TECHINFO T128

Voertuigspecifieke montage-instructie

TECHNISCHE INFO - VAG 2.0TDI CAAA/CAAB MOTOREN

De VAG 2.0TDI motoren op de Transporter/Multivan V hebben specifieke aandacht nodig bij vervanging van de turbo

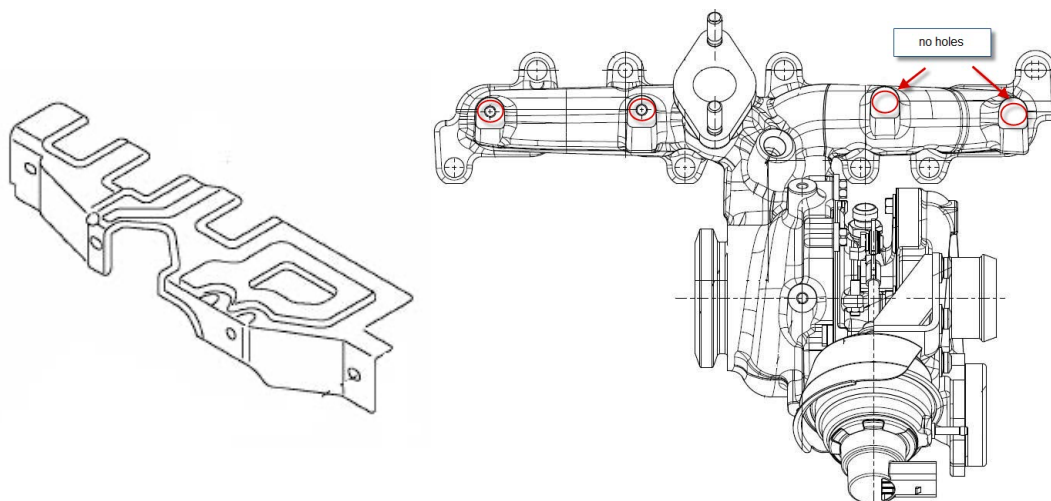
Een aanpassing aan het design van het hitteschild ter hoogte van het uitlaat spruitstuk heeft ervoor gezorgd dat twee types schilden mogelijk zijn.

Het eerste model wordt met 4 bouten aan de turbo bevestigd, het nieuwere model heeft slechts 2 bouten.

Indien nodig, het hitteschild vervangen door VAG onderdeel 03L 129 969AD met 2 bouten.

INFO TECHNIQUE – MOTEURS VAG 2.0TDI CAAA/CAAB

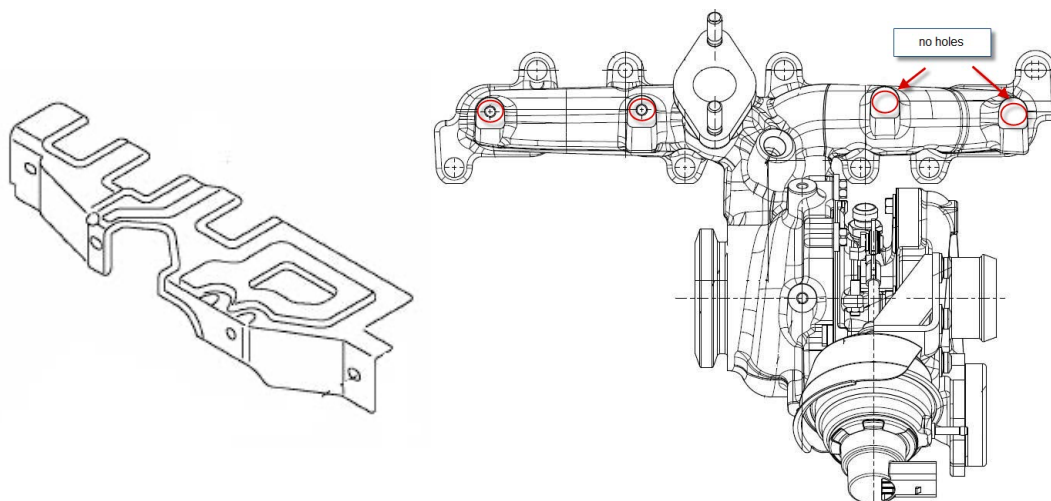
Une modification au design de la cloche thermique, à hauteur du collecteur échappement, fait qu'il existe deux types de cloche.

Le premier modèle se fixe par 4 boulons, tandis que le modèle plus récent n'est fixé que par 2 boulons.

En cas de besoin, remplacer la cloche thermique par l'article VAG portant la référence 03L 129 969AD à deux trous.

ТЕХНИЧЕСКА ИНФОРМАЦИЯ – VAG 2.0TDI СААА/СААВ ДВИГАТЕЛИ

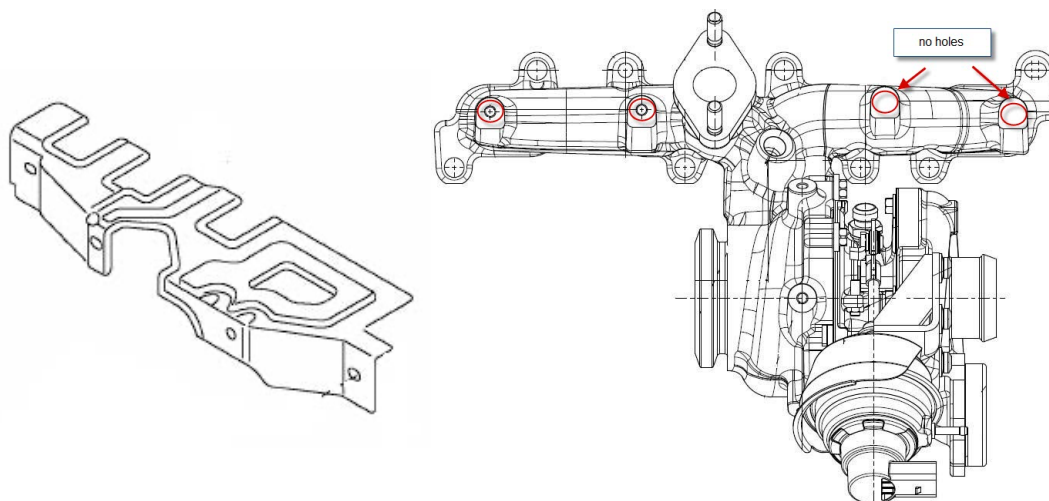
В резултат на промяна в дизайна на топлинния щит на изпускателния колектор, има 2 модела топлинни щитове.

Първият модел се фиксира към турбото с 4 болта, докато при новия модел монтажа е само с 2 болта

Ако е необходимо, подменете топлинния щит с новия модел с 2 болта. Номер на част: 03L 129 969AD.

INFORMATII TEHNICE – MOTOARE VAG 2.0TDI CAAA/CAAB

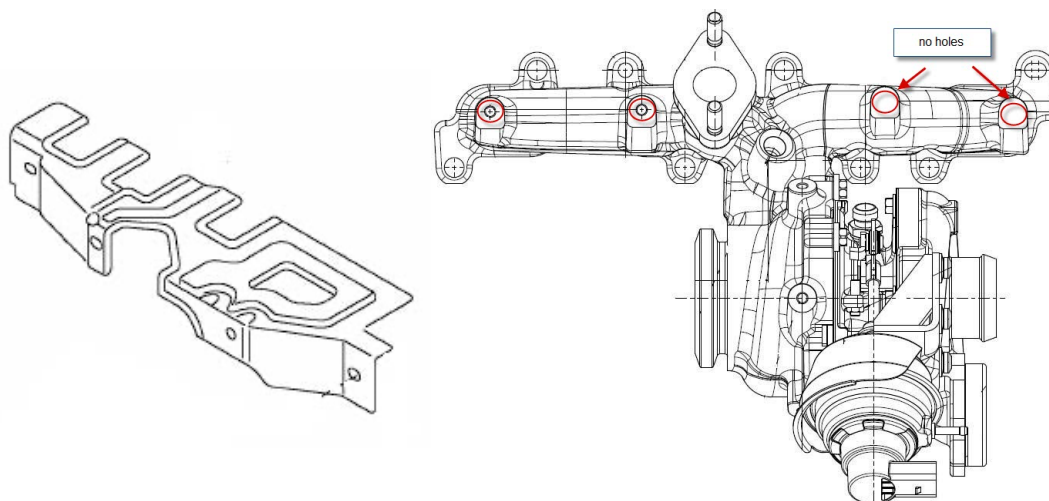
O modificare in designul scutului termic al galeriei de evacuare a avut loc, rezultand astfel 2 tipuri diferite de scuturi termice.

Primul model este fixat pe turbosuflanta cu 4 bolturi, in timp ce noul model necesita numai 2 bolturi.

Daca se dovedeste necesar, inlocuiti scutul termic vechi cu noul model cu 2 bolturi, codul de piesa OE VAG fiind: 03L 129 969AD.

TECHNICAL INFO – VAG 2.0TDI CAAA/CAAB ENGINES

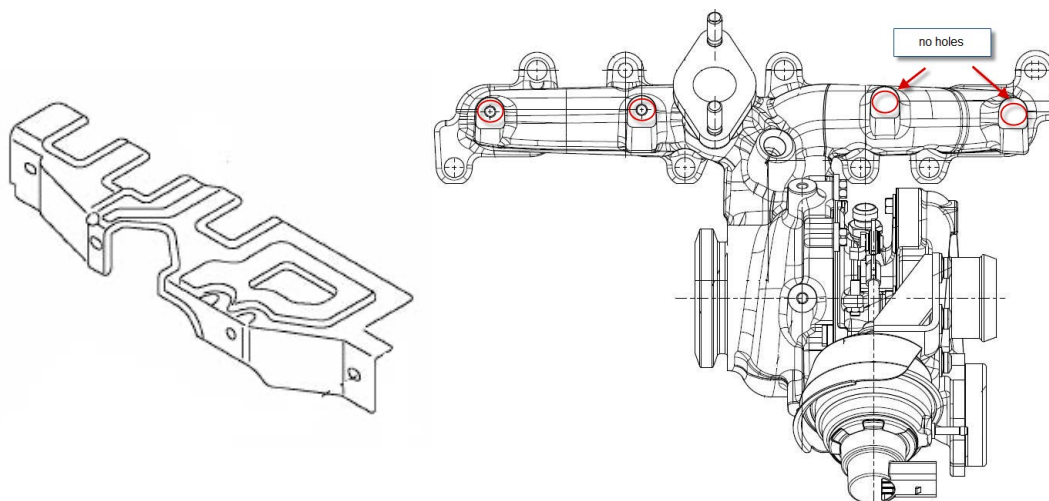
A change in design of the exhaust manifold heatshield has taken place, resulting in 2 types of heat shields

The first model is fixed to the turbo with 4 bolts, as the newer model only needs 2 bolts.

If needed, replace the heatshield with the new model with 2 bolts on part number 03L 129 969AD.

INFORMACJA TECHNICZNA – VAG 2.0TDI CAAA/CAAB ENGINES

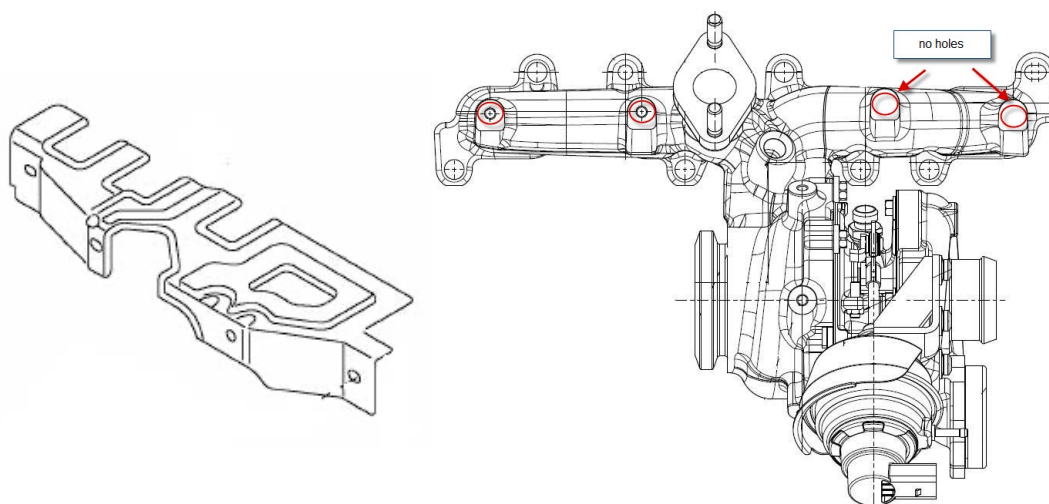
Nastąpiła zmiana konstrukcyjna osłony termicznej, w skutek czego występują 2 typy tych osłon..

Pierwszy typ jest przymocowany do turbiny 4 śrubami, a nowszy model potrzebuje tylko 2 śrub.

W razie potrzeby, wymień osłonę termiczną na nowy model z 2 śrubami z numerem 03L 129 969AD.
